**AVIS RELATIF À LA PROTECTION
CONTRE LES EVENTUELS EFFETS NOCIFS ET NUISANCES
PROVOQUÉS PAR LES RAYONNEMENTS NON IONISANTS
GÉNÉRÉS PAR DES ANTENNES ÉMETTRICES STATIONNAIRES**

Commune : NAMUR - Exploitant : ORANGE

Référence exploitant : 250N1_3 / 3099N1_1 / 40099N1_1 / 50099N1_1

Rapport n° 1039 / 2026

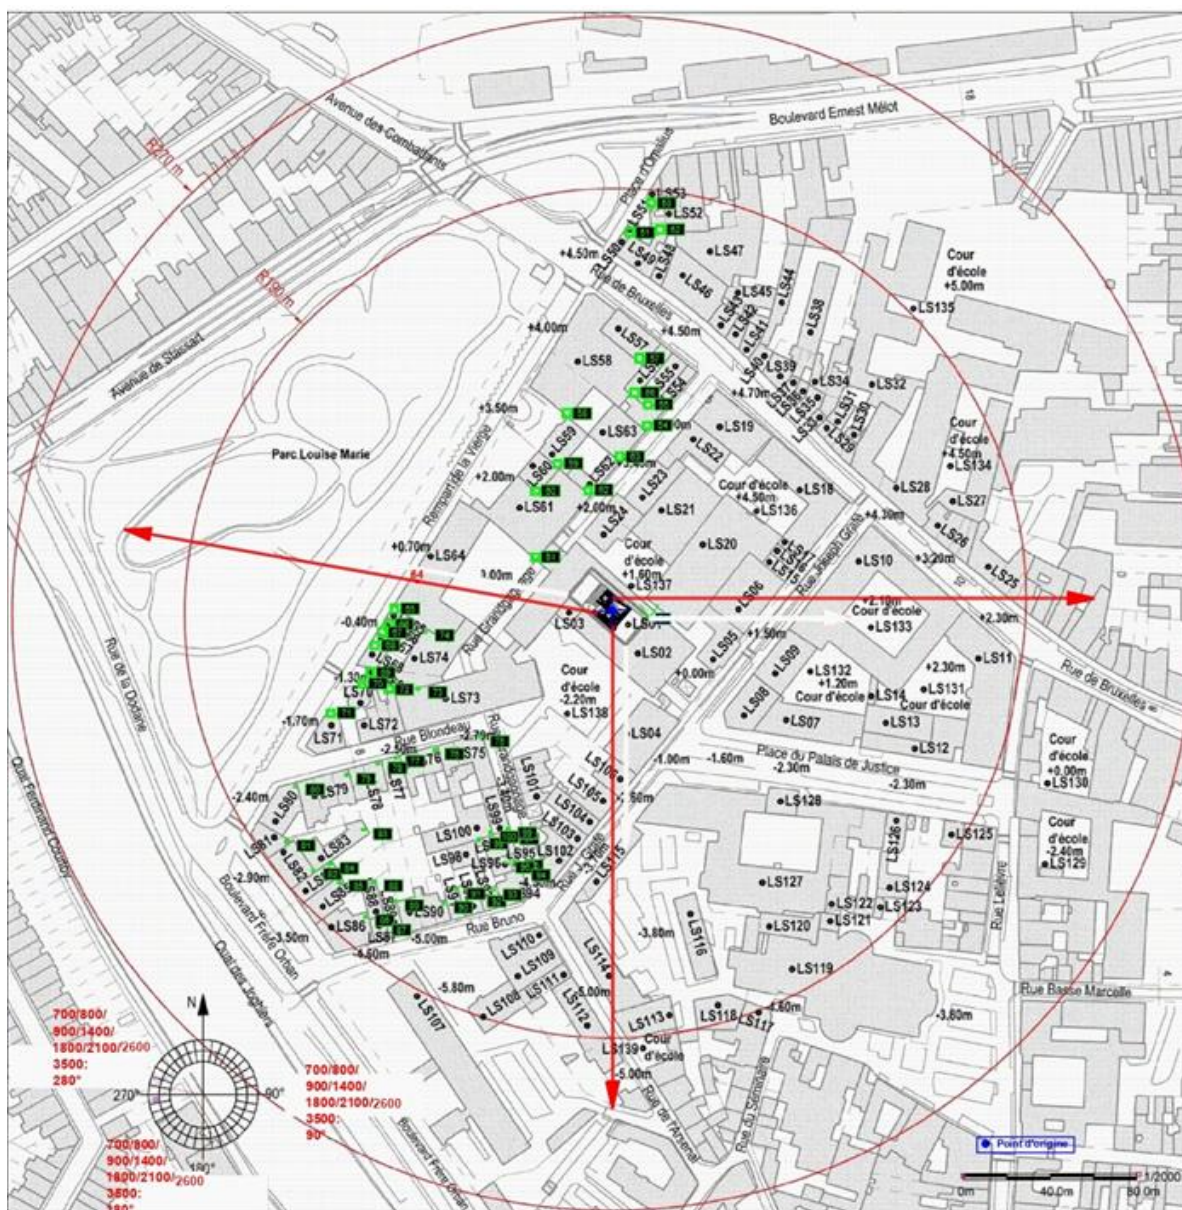
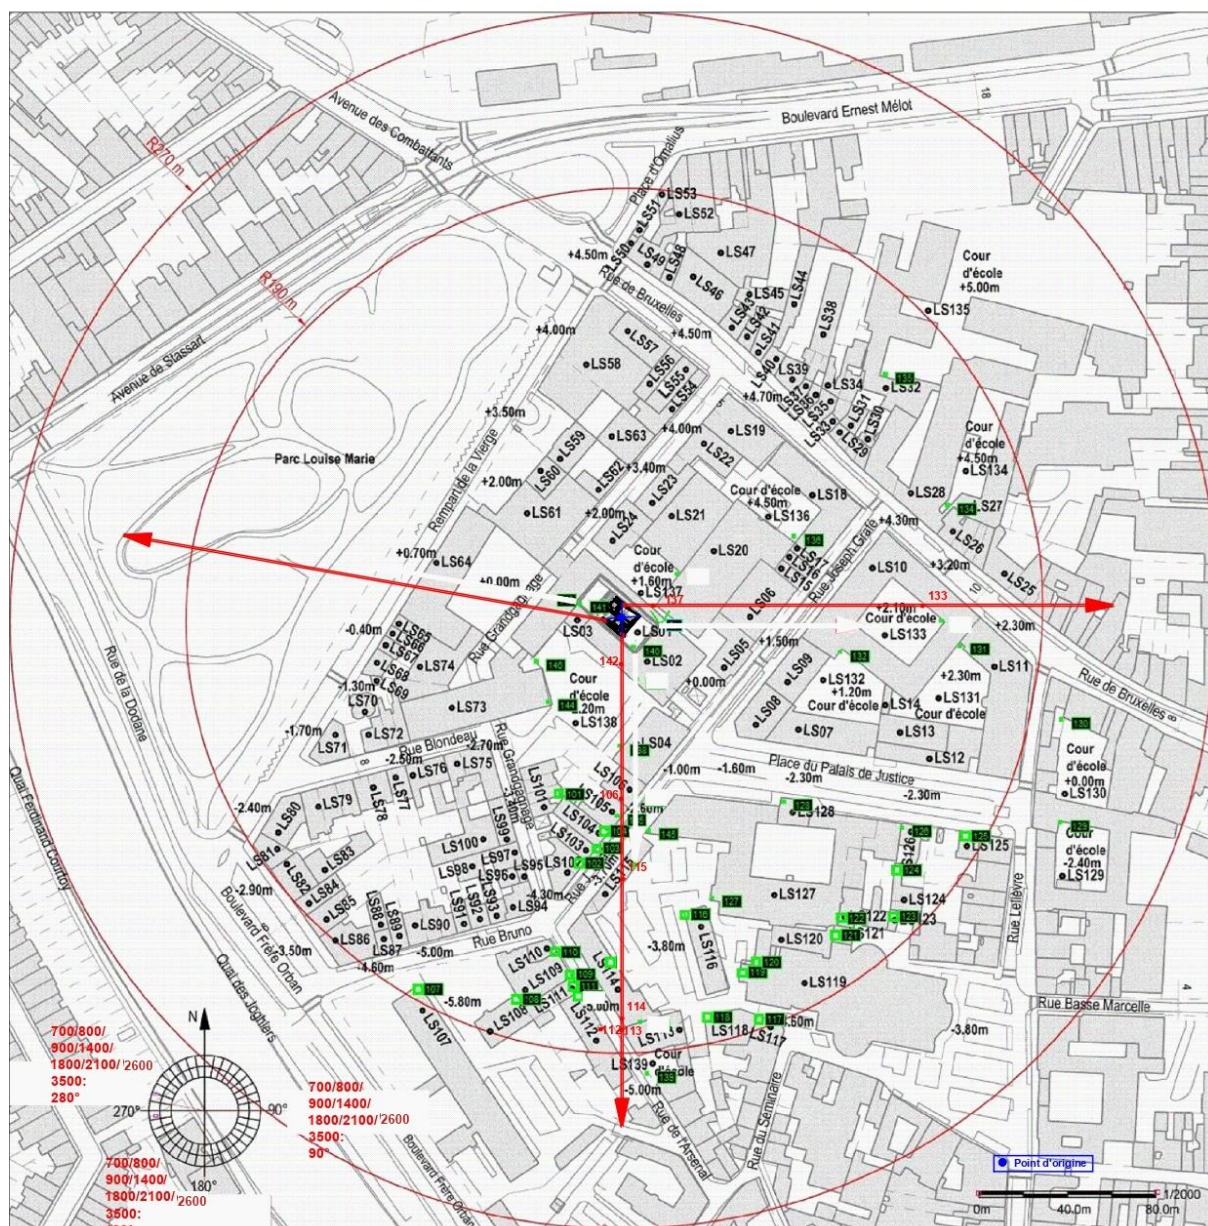
- le numéro du point de contrôle repris sur un des plans de la figure 1;
- le numéro du LS dans lequel se trouve le point de contrôle de la 1^{ère} colonne ;
- l'atténuation d'obstacle prise en compte pour le calcul de l'indice d'exposition dans le LS ;
- le résultat du calcul de l'indice d'exposition.

En ce qui concerne les antennes de l'installation mentionnées dans le **tableau 1**, la distance maximale à laquelle la limite pourrait être atteinte, à l'extérieur, est égale à 99,7 m. S'il n'y a pas de LS à une distance inférieure, les antennes respectent forcément la limite d'immission.

Dans le cas des LS situés à l'intérieur des bâtiments, une atténuation d'obstacle est prise en compte et il en résulte que la distance maximale à laquelle la limite pourrait être atteinte se réduit à 72,6 m.

Figure 2 : Vue en plan des installations d'antennes dans un rayon de 300 mètres autour de l'installation faisant l'objet de la demande d'avis

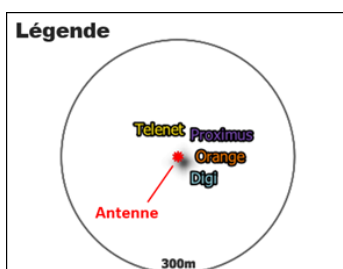
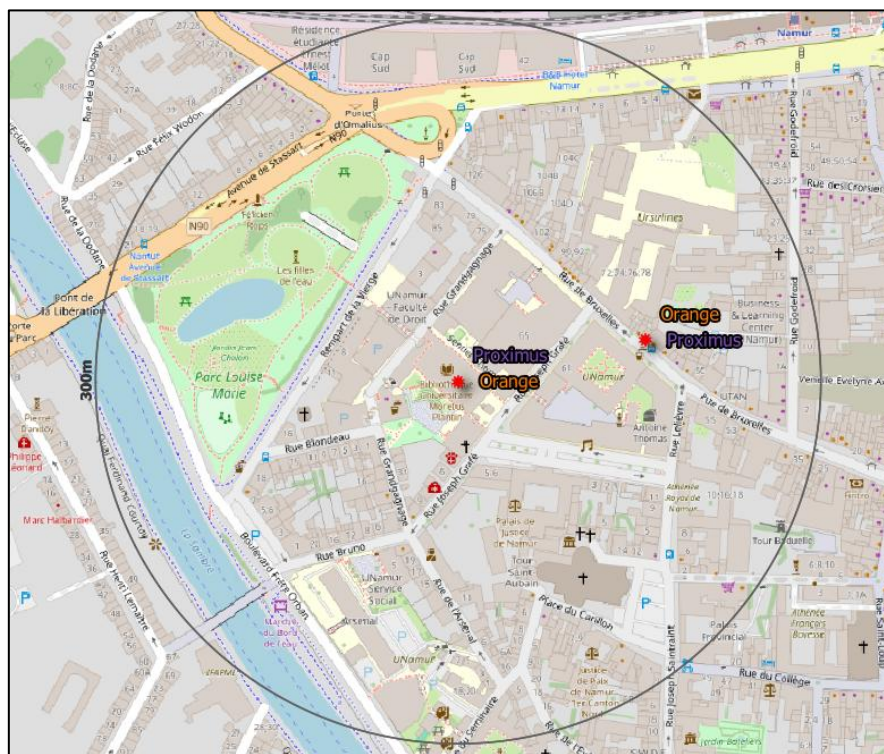
- a) il y a au plus 4 installations d'antennes émettrices stationnaires présentes dans la zone d'évaluation de 300 mètres de rayon représentée dans la figure 2, y inclus l'installation référencée dans le paragraphe 2 : la limite cumulative définie à l'article 4, §2 du décret est nécessairement respectée dans les lieux de séjour à l'intérieur de la zone d'évaluation de 300 mètres de rayon ;

- b) il y a exactement 5 installations d'antennes émettrices stationnaires présentes dans la zone d'évaluation de 300 mètres de rayon représentée dans la figure 2, y inclus l'installation référencée dans le paragraphe 2 et il existe, pour 3 ou 4 de ces installations, un avis attestant le respect de la limite abrogée de 3 V/m : la limite cumulative définie à l'article 4, §2 du décret est nécessairement respectée dans les lieux de séjour à l'intérieur de la zone d'évaluation de 300 mètres de rayon ;

- c) dans tous les autres cas, il a été vérifié que la limite cumulative définie à l'article 4, §2 du décret n'est pas dépassée dans les lieux de séjour sur base du nombre d'installations localisées dans la zone d'évaluation de 300 mètres de rayon représentée dans la figure 2, de leur localisation ainsi que des données inscrites dans la figure 1 et au paragraphe 4 du présent avis et dans les avis attestant le respect de la limite par installation ou de la limite abrogée de 3 V/m relatifs aux autres installations reprises dans la figure 2.

Compte tenu des considérations ci-dessus, il apparaît que l'intensité du rayonnement électromagnétique généré, dans les lieux de séjour situés dans un rayon de 300 mètres autour de l'installation référencée dans le paragraphe 2, par l'ensemble des antennes émettrices stationnaires de l'ensemble des exploitants du même site d'antennes émettrices stationnaires respecte la limite fixée à l'article 4, § 2 du décret.
